Cerere de oferte

*lucrări pentru obiectivul de investiții Școala cu clasele I-VIII "Vasile Alecsandri" Mircești,
jud. Iași*

RFB nr: RO-ME-SUNRPMU-270304-CW-RFB

CLARIFICARE NR. 2

DETALIUL AMPLASARE FIRMĂ LUMINOASĂ

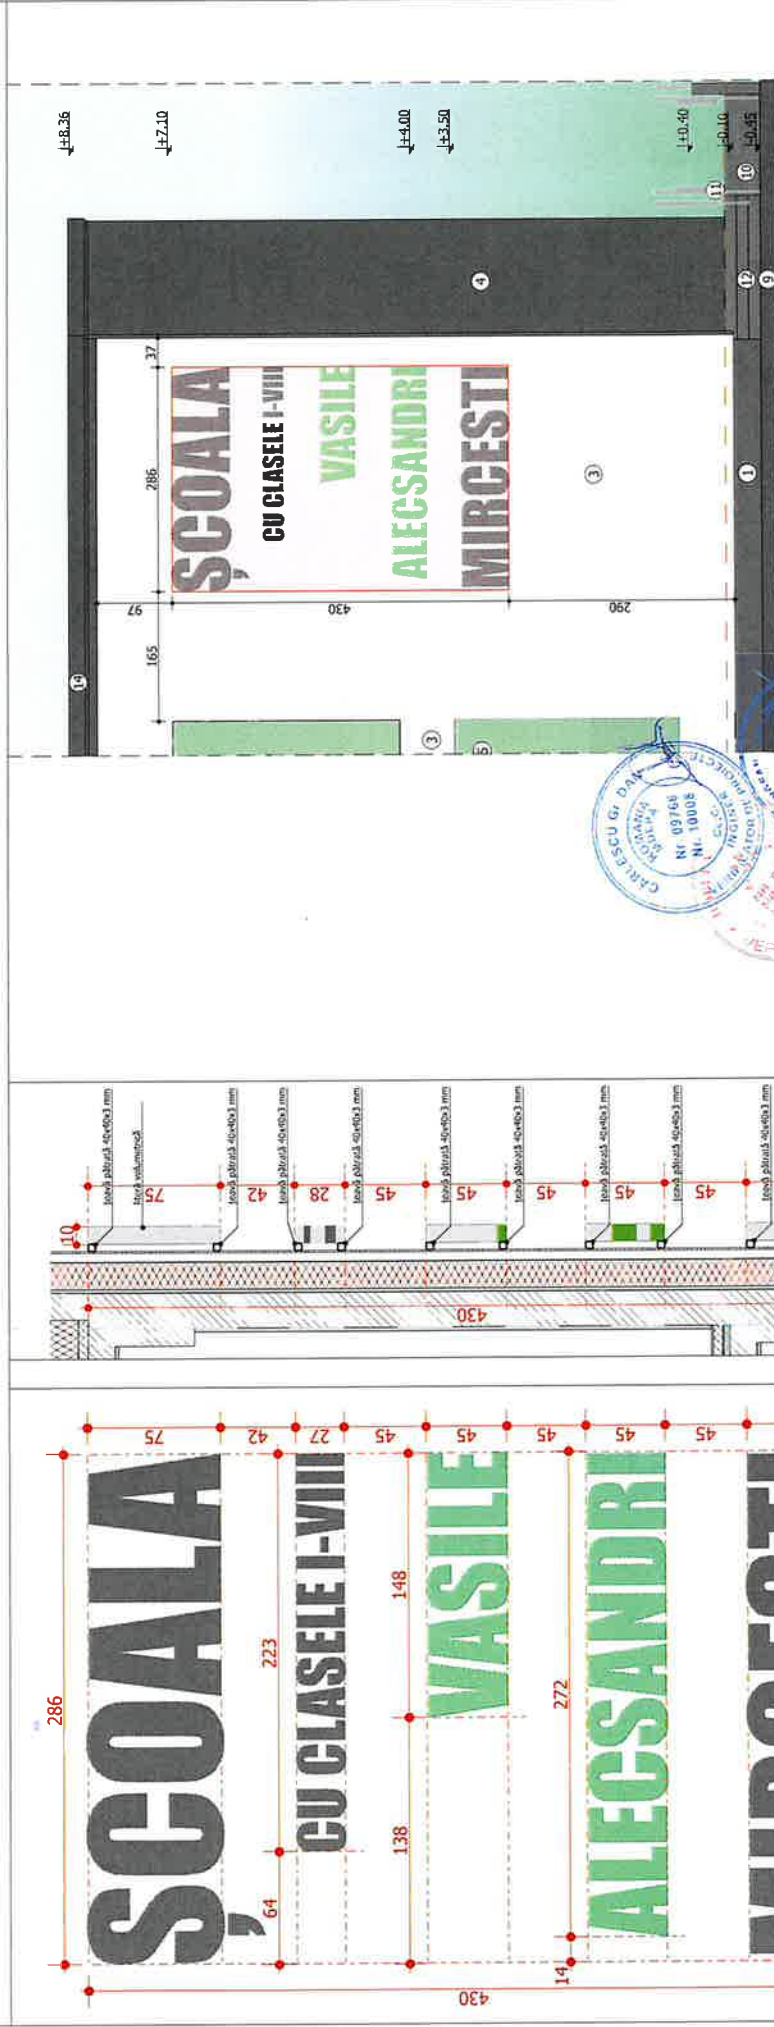
Nr.	Solicitare clarificare	Răspuns
1	Pentru a putea evalua corect articolul CP22A45 - Litere volumetrice, va rugam sa ne transmiteti o fisa tehnica, privind dimensiunile literelor, dimensiunea ansamblului, desemenea va rugam sa specificati daca acestea se vor executa cu iluminat sau nu.	Au fost atasate detaliile solicitate cu mentiunea ca se va modifica denumirea scolii.
2	Va rugam sa ne transmiteti daca o persoana poate indeplini simultan functiile de Specialist sanatate si securitate in munca (SSM), Specialist in protectia mediului si Responsabil prevenirea si stingerea incendiilor, in cadrul echipei personal - cheie a Ofertantului.	Asa cum este prevazut in Secțiunea III - Criterii de evaluare și calificare , "Ofertantul trebuie să demonstreze că dispune de personal cheie calificat corespunzător (și într-un număr adecvat), așa cum este descris în Specificații." Cele 3 roluri enumerate de dvs nu pot fi cumulate.
